論点9 原子炉の制御性への影響(その1)

【検討課題】(9-1)MOX燃料はプルトニウムが中性子を吸収するために燃料集合体内の中性子が少なくなる。中性子が多く存在するウラン燃料を隣に配置すると、その部分のMOX燃料が反応しやすくなり、MOX燃料集合体外周部の燃料棒出力が高くなりやすいが、燃料の健全性や原子炉の制御に影響を与えないか。

【電力の見解】MOX燃料の燃料棒の出力分布はウラン燃料と同等にできる。

表9-1 炉心安定性減幅比解析結果

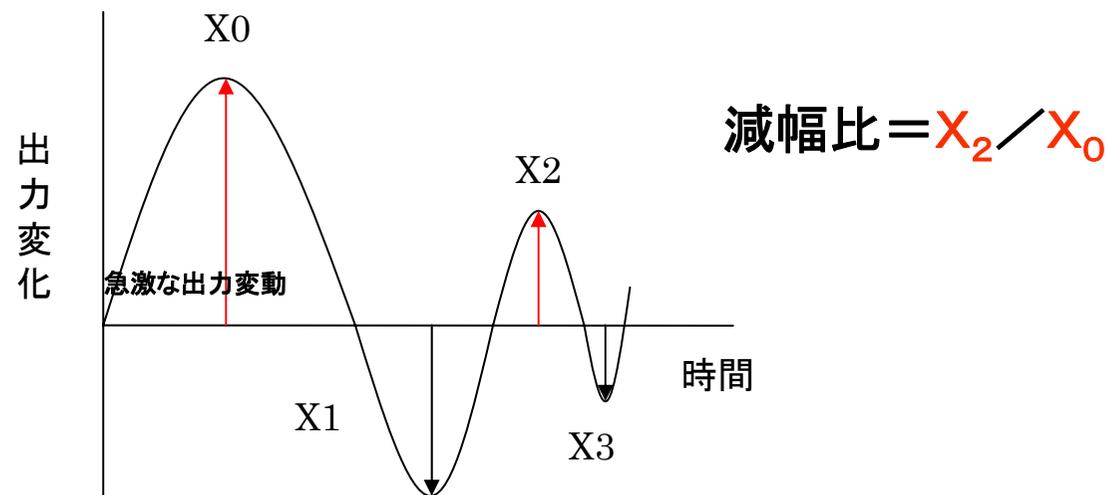
【検討課題】(9-2)プルトニウムはウランより熱中性子を吸収しやすいため、MOX燃料を採用すると熱中性子の割合が減少することから、原子炉の制御が不安定になったり、制御が不能になることはないのか。

【電力の見解】原子炉は、出力振動に対し十分な減衰特性を有しているため制御が不能になることはない。

表9-1に示すとおり、炉心安定性※1減幅比は判断基準を満足しているため、出力振動が起きても出力は元に戻る。

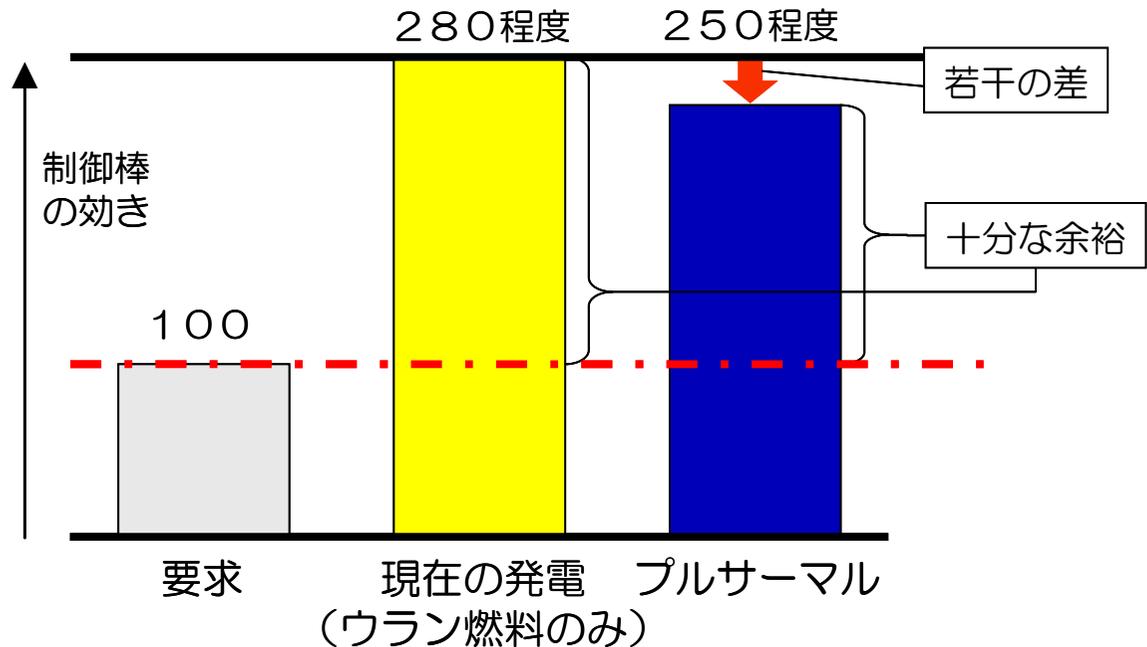
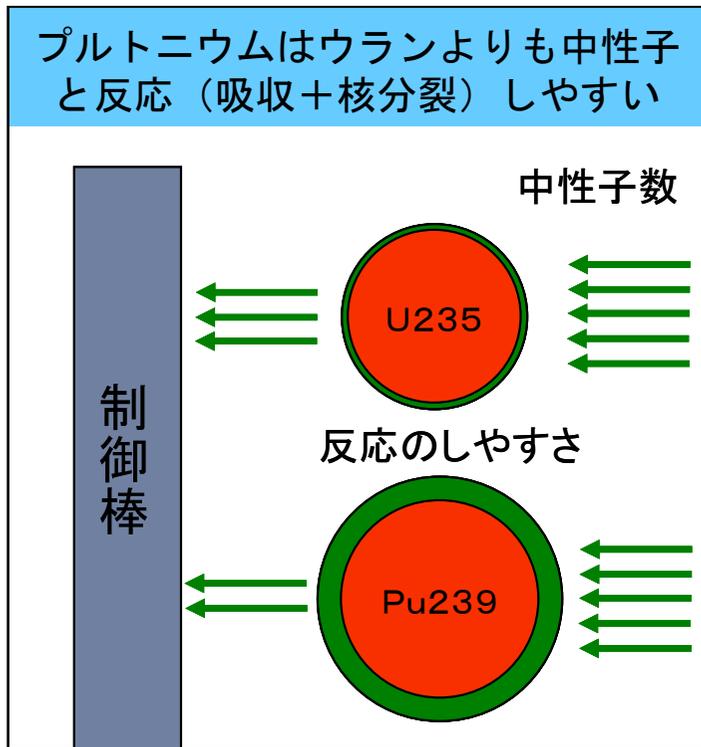
【検討課題】プルトニウムはウランより熱中性子を吸収しやすいため、MOX燃料を採用すると制御棒への熱中性子の吸収割合が減少し、制御棒の効きが悪くなる傾向があるが、原子炉の安全は確保されているのか。

【電力の見解】MOX燃料を採用しても、これまでと同様原子炉の安全は確保できる。

プルトニウムはウランに比べて熱中性子を吸収しやすいことから、制御棒が吸収できる熱中性子の割合が減少するが、**原子炉を停止するために必要な能力にはもともと十分な余裕がある。**

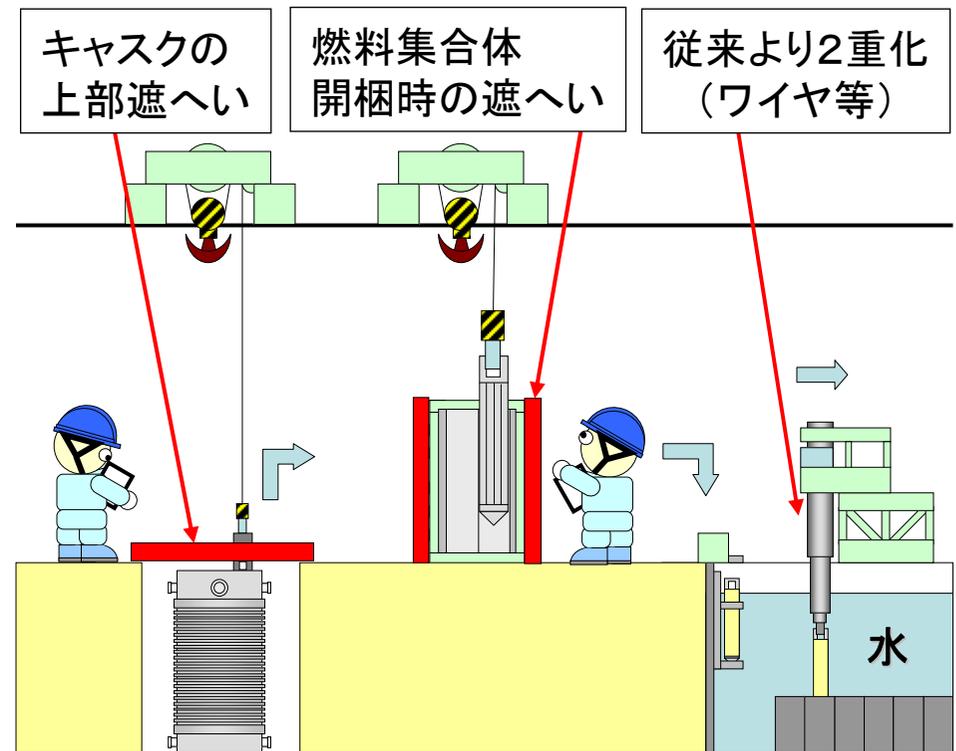
【検討課題】(11-1)MOX燃料は新燃料でもウラン燃料より放射線が強く、輸送や検査時等における燃料取扱時に作業員の被ばくが大きくなるのではないかと。また、燃料取扱中に燃料落下事故が発生した際、ウラン燃料と比較して影響が大きくなるのではないかと。

【電力の見解】作業に合わせた被ばく低減対策を取る事で、ウラン新燃料と同様に扱う事ができる。
MOX燃料が落下した場合の影響はウラン燃料と同等である。

- MOX新燃料は、ウラン新燃料に比べ高線量(先行実績例:表面で1mSv/h程度)でありMOX新燃料の取扱い時は被ばく低減対策として、
 - ①遠隔操作による燃料との距離の確保と燃料近辺での作業時間の短縮
 - ②必要に応じた遮へい体の設置を実施する。
- 燃料の取扱装置は、2重化等の設計をしており燃料が落下することはない。
- 万が一MOX燃料が落下した場合の実効線量は従来のウラン燃料と変わらない(詳細は論点14参照)。

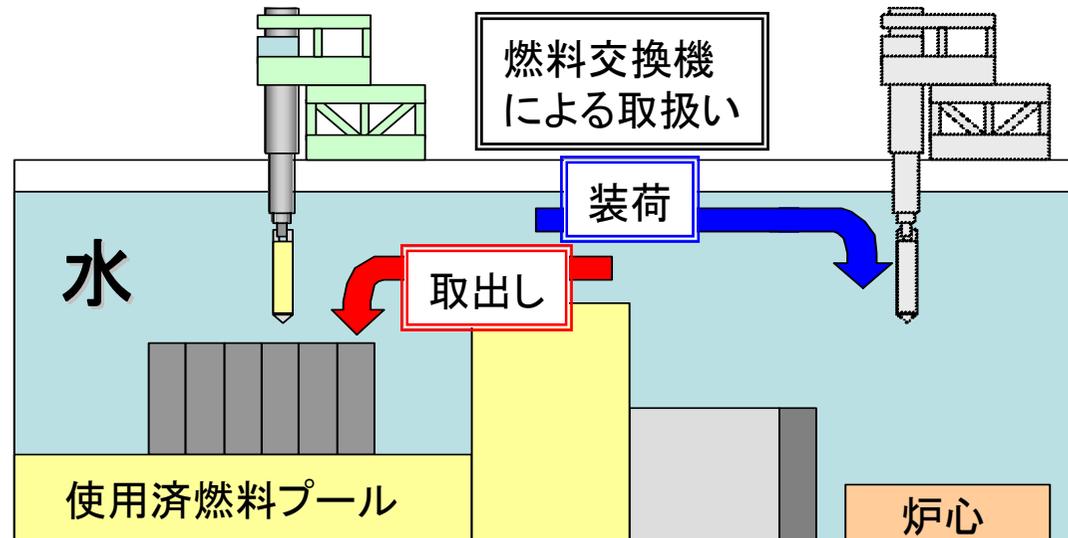
【検討課題】(11-2)使用済MOX燃料は、使用済ウラン燃料に比べて放射線が強くなるが、使用済MOX燃料を貯蔵することにより作業エリアの線量が高くなることはないか。

【電力の見解】使用済MOX燃料を貯蔵しても作業エリアの線量が高くなることはない。

- ・使用済MOX燃料は、使用済ウラン燃料と比較して
 - ①ガンマ線強度は低い。
 - ②中性子線強度は高いが、水中で取り扱うため遮へいされる。

- ・従って、作業エリアの線量が高くなることはない。

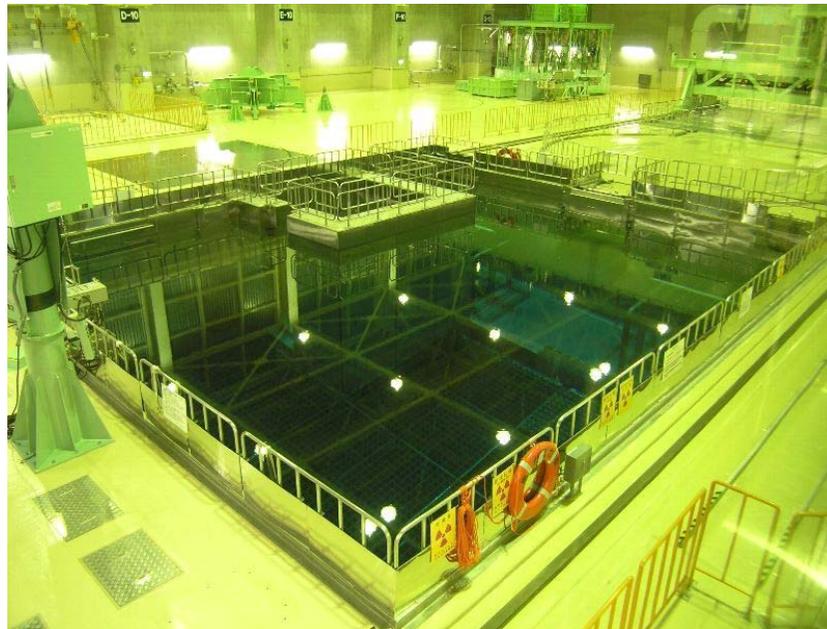
【検討課題】使用済MOX燃料の発熱量は使用済ウラン燃料に比べて大きいですが、使用済MOX燃料を保管する際、十分に冷却することができるか。

【電力の見解】現在の冷却設備で十分冷却することができる。

- ・使用済MOX燃料は、使用済ウラン燃料と同様に女川3号機の使用済燃料プールに貯蔵する。
- ・MOX燃料は、ウラン燃料に比べて原子炉内での燃焼期間が短いため、使用済MOX燃料と使用済ウラン燃料の崩壊熱は、ほぼ同等である。

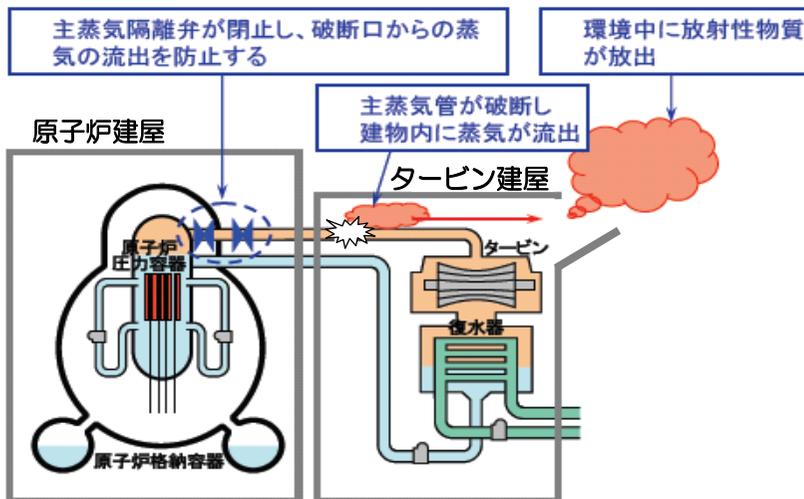
【検討課題】①MOX燃料を使用すると事故が発生した際、住民の被ばく量が増えるのではないか

【電力の見解】事故時の被ばく量はウラン燃料の場合と変わらない。

9×9燃料とMOX燃料では、燃料の出力及び燃料内の冷却材の流れがほぼ同じであり、事故時の水や蒸気の流出量に差は無いことから被ばく量は変わらない。

原子炉冷却材浄化系容量の相違により、仮定する冷却材中の核分裂生成物の濃度は女川3号炉がわずかに高い(※)。
 事故時に冷却材とともに放出される核分裂生成物の量も多くなる結果となった。
 但し、女川原子力発電所の被ばく線量は世界的に最も低い(優れている)。
 (※):解析では、事故発生前から燃料棒に破損が発生していて冷却材中の核分裂生成物濃度が高くなるという安全側の条件を設定している。

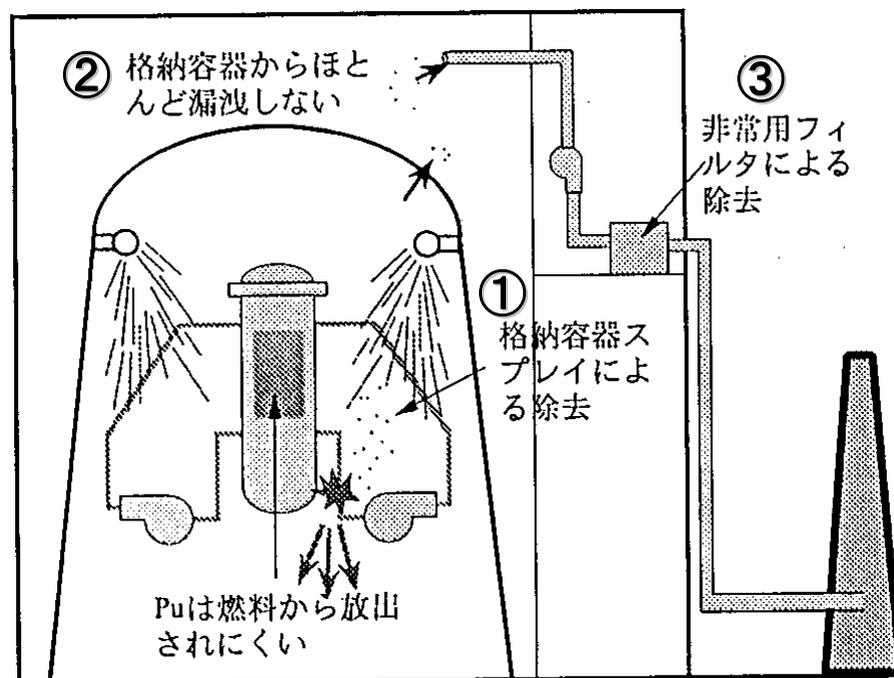
【検討課題】 ② プルトニウムの放出の可能性はないのか。

【電力の見解】 仮に格納容器内にプルトニウム等の粒子状物質が放出されたとしても、以下の理由により、プルトニウムが周辺環境に放出されることはない。

- ①格納容器スプレイ系 ⇒ 放射性物質の除去(除去効率:50%以上)。
- ②格納容器は高气密性 ⇒ 格納容器外への漏洩率は低い(格納容器体積に対して0.5%/日)。
- ③格納容器から建屋内に漏えいした場合 ⇒ 非常用ガス処理系の高性能エアフィルタにより環境へ放出される粒子状物質を除去(捕集効率は99.9%以上)
